REQUERIMENTO **2990**

Ementa: Ao Executivo Municipal, com cópia ao Departamento Competente, solicitando estudos e providências para melhoria na sinalização na Rua Ten. Djalma de Oliveira Franco com a Rua Srg. Aristίδes Vasconcelos, no bairro Campos Maia, conforme mostra fotos anexos.

PROJETO / ASSUNTO
Segurança viária e controle de fluxos / Planta

UNIDADE ATENDIDA / LOCAL
Rua Ten. Djalma de Oliveira Franco - Campos Maia

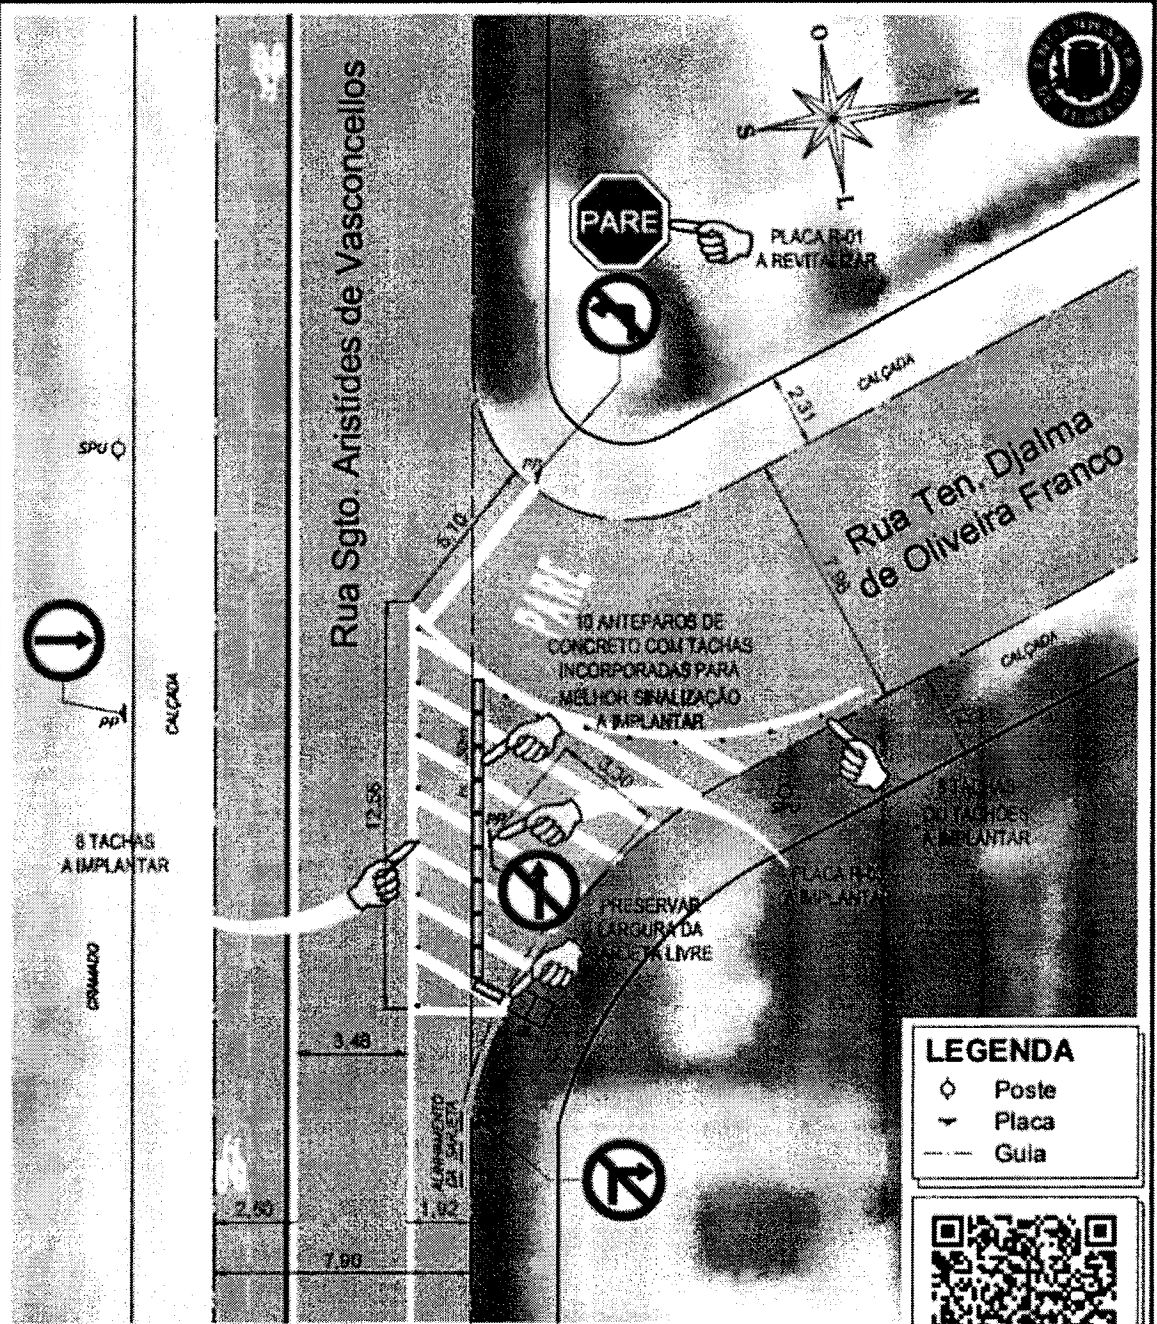
Considerando que é um risco aos moradores da rua, pois os veículos entram na contramão, não respeitando a sinalização do local.

REQUEIRO à Mesa, consultado o Plenário, seja oficiado ao Executivo Municipal, com cópia ao Departamento Competente, solicitando estudos e providências para melhoria na sinalização na Rua Ten. Djalma de Oliveira Franco com a Rua Srg. Aristίδes Vasconcelos, no bairro Campos Maia, conforme mostra fotos anexos.

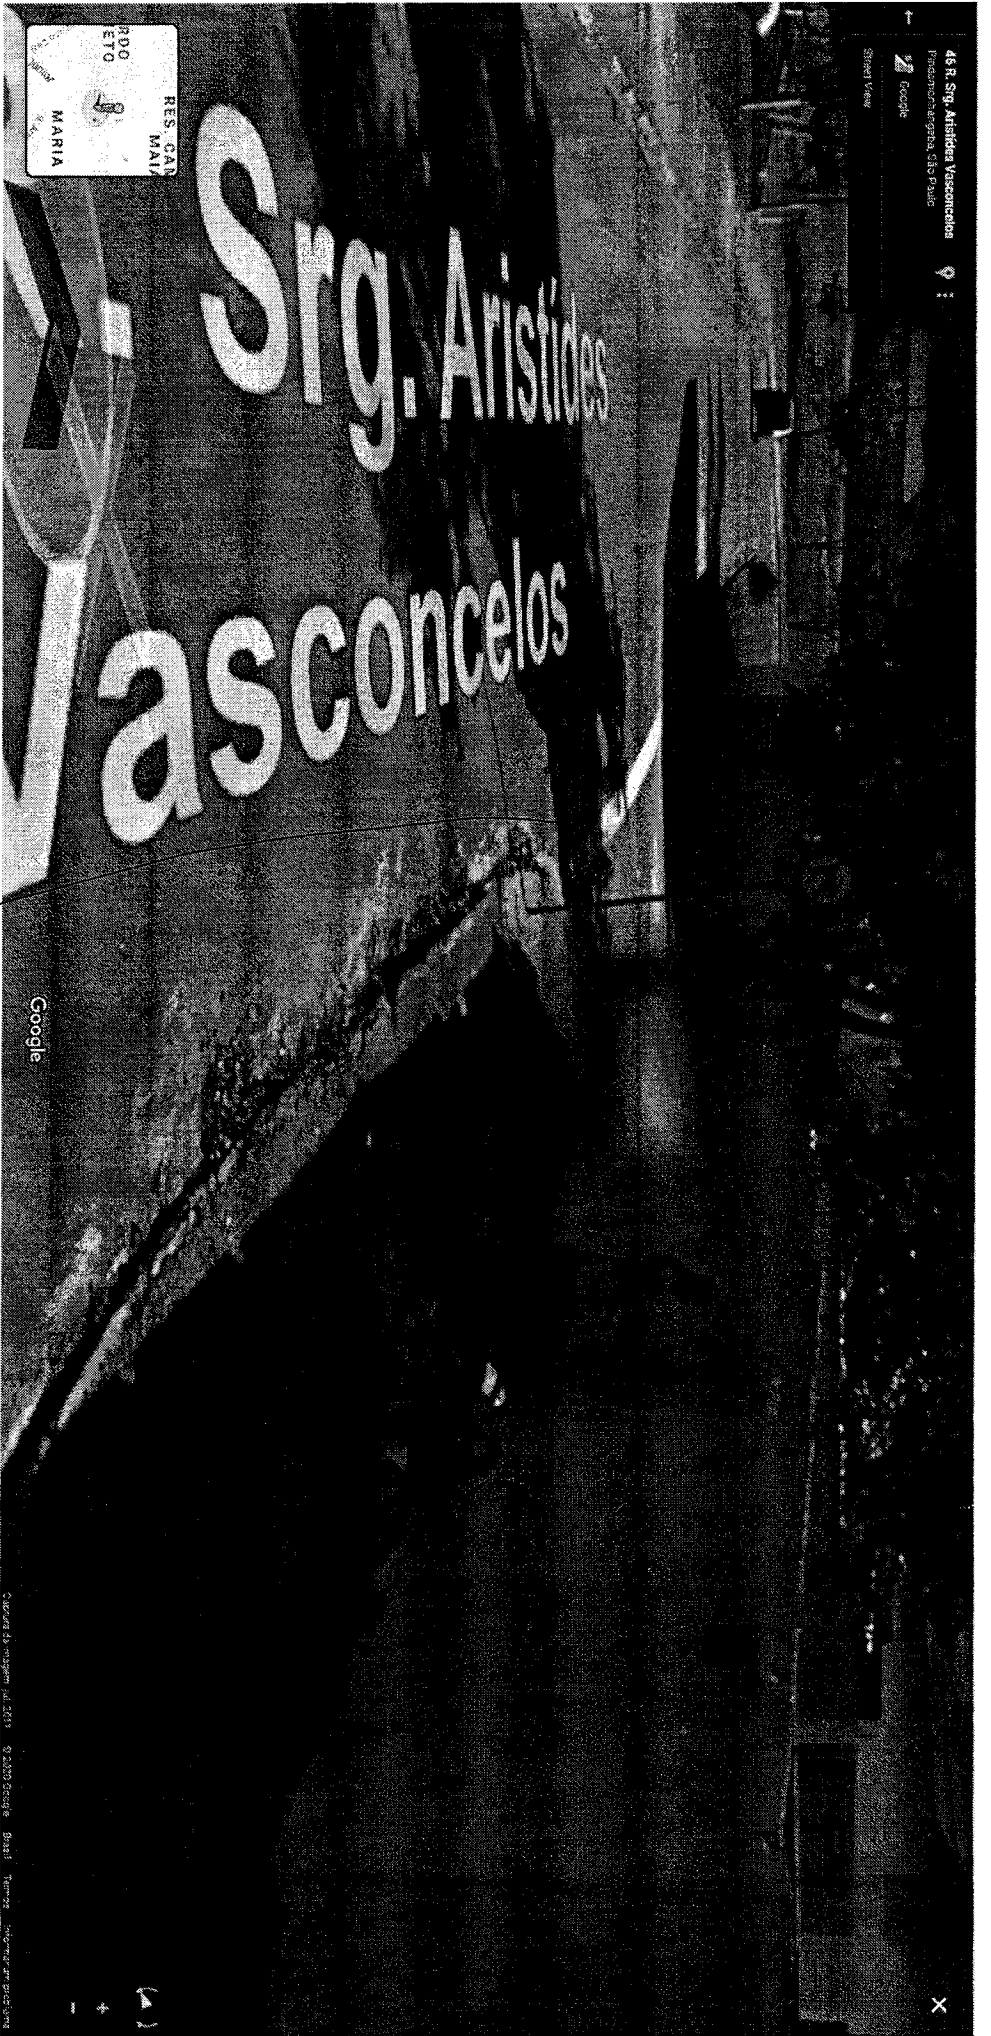
- MOTO RISTA NÃO RESPEITA A SINALIZAÇÃO
- AUTO INDICE DE ACIDENTE NO LOCAL.
